**Verslag huishoudelijke elektrische installatie op laagspanning en zeer lage spanning****Algemeen:**

Referentie: 006-20260402-01	Datum controle: 02/04/2026
Keurder: 006

Eigenaar:	EAN-code: 541448820057097174
Adres installatie: Akkerpad 62, 2300 - Turnhout	Nummer teller(s): 1lgz0482278313
	Distributienetbeheerder installatie: Fluvius
Datum uitvoering installatie:	<input checked="" type="checkbox"/> Vóór 01/10/1981 <input type="checkbox"/> Tussen 01/10/1981 en 01/06/2020 <input type="checkbox"/> Vanaf 01/06/2020
Type:	<input checked="" type="checkbox"/> Wooneenheid <input type="checkbox"/> Niet-huishoudelijk <input checked="" type="checkbox"/> PV <input type="checkbox"/> Batterij <input type="checkbox"/> Laadpaal

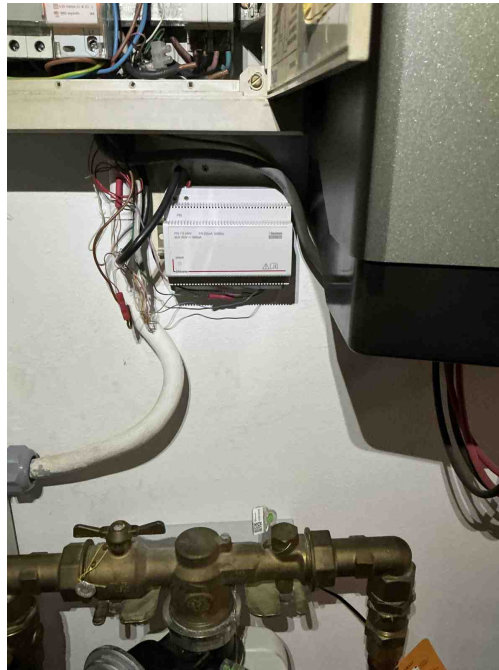
B16 - De interne soepele geleiders zijn niet aan beide uiteinden voorzien van samenknijpende hulzen of evenwaardig (Boek 1: 5.3.5.5).

Opmerking: Beschermingsgeleider in bord1

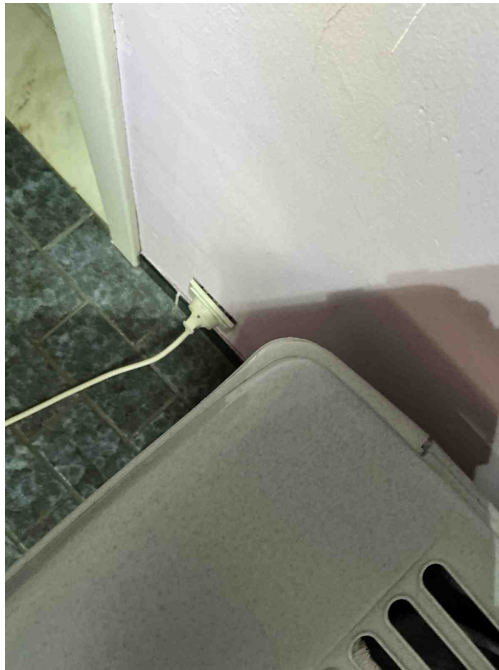
D25 - De verbindinginstallaties en/of de beveiligingstoestellen (veiligheden, vermogensschakelaars, differentieelstroombeveiligingsinrichtingen...) moeten op steunpanelen gegroepeerd en gemonteerd zijn in één of meer schakel- en verdeelborden. (Boek 1: 5.3.5.1)

Opmerking: Voeding bel

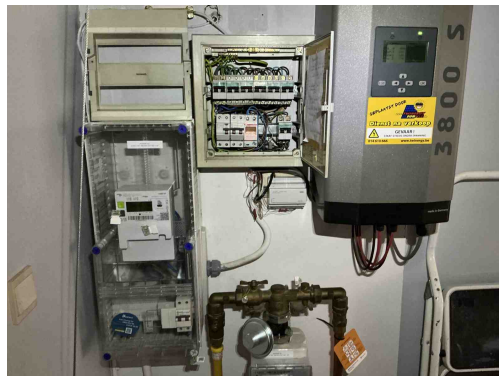
A16 - Er is geen continuïteit van de beschermingsgeleider van de contactdoos (Boek 1: 5.4.3.4).
Opmerking: Eetkamer
